WIM.271.1.39.....2012.MW

Dotyczy: **odpowiedzi na pytania Wykonawcy z dni 21.11.2012 r. i 26.11.2012 r. dotyczące treści SIWZ.WIM.ZP.271.1.39.2012 „Dokończenie budowy zadania trybuny południowo-zachodniej oraz budynku technicznego na Stadionie Miejskim OSiR WYSPIARZ przy ul. Matejki 22 w Świnoujściu.”**

TYTUŁ RYSUNKU:
**UKŁAD GAZONÓW -
PRZEKRÓJ A-A,
MUREK OPOROWY**

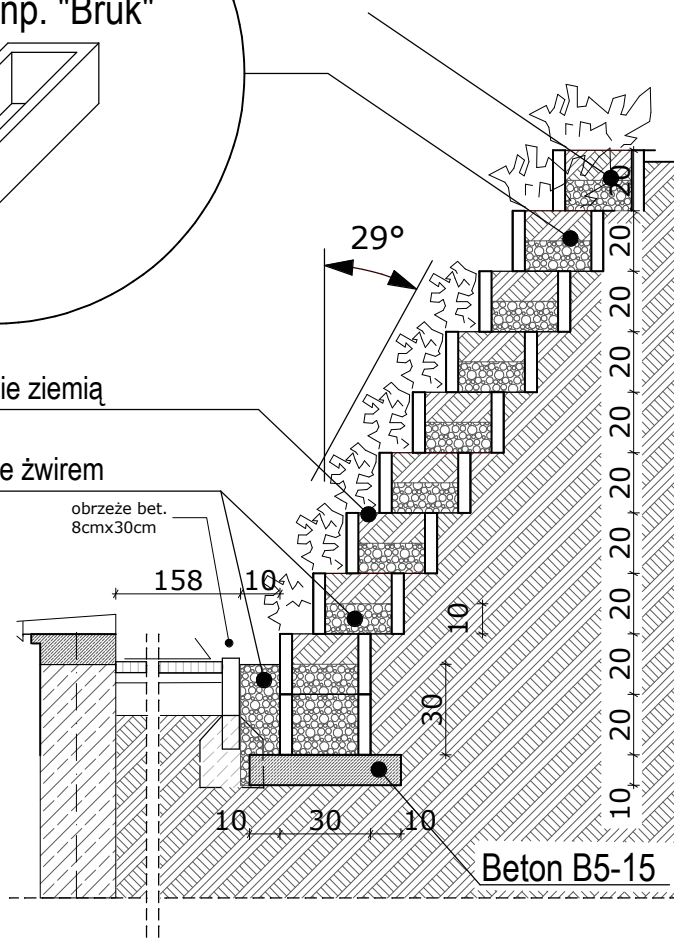
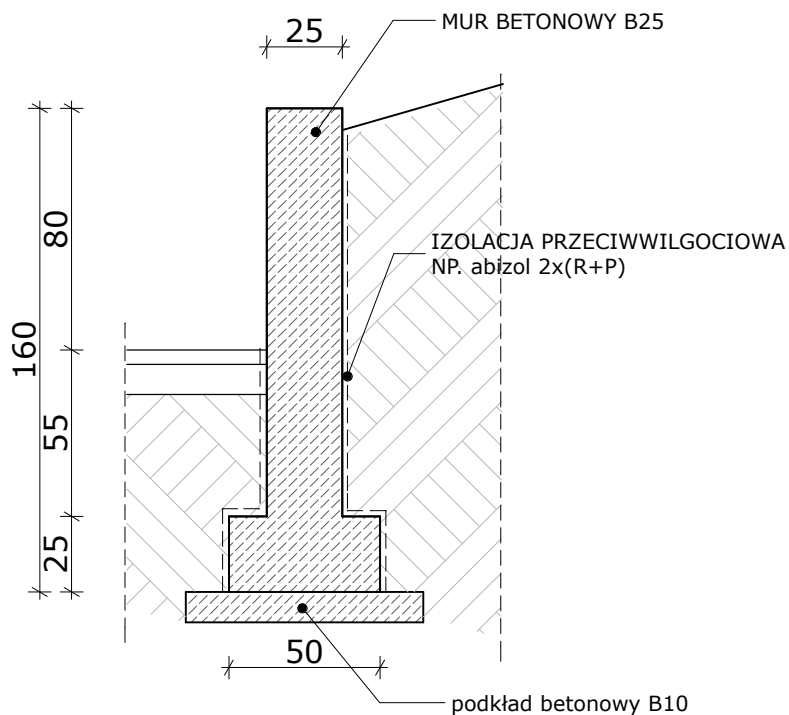
Czy w zakres niniejszego przetargu wchodzi roboty związane z wykonaniem ścianki oporowej na odcinku pomiędzy ścianą kończąca sektor A i ścianą z grodzic. Na w/w odcinku jest nieumocniona skarpa o długości około 7m. Jeżeli należy ją wykonać to prosimy o podanie rozwiązania konstrukcyjnego.

Zabezpieczenie skarpy w tym zakresie należy wykonać z posiadanych przez Zamawiającego gazonów betonowych (znajdują się na terenie Stadionu). Schemat wykonania przedstawia załącznik graficzny nr 1 do niniejszej odpowiedzi.
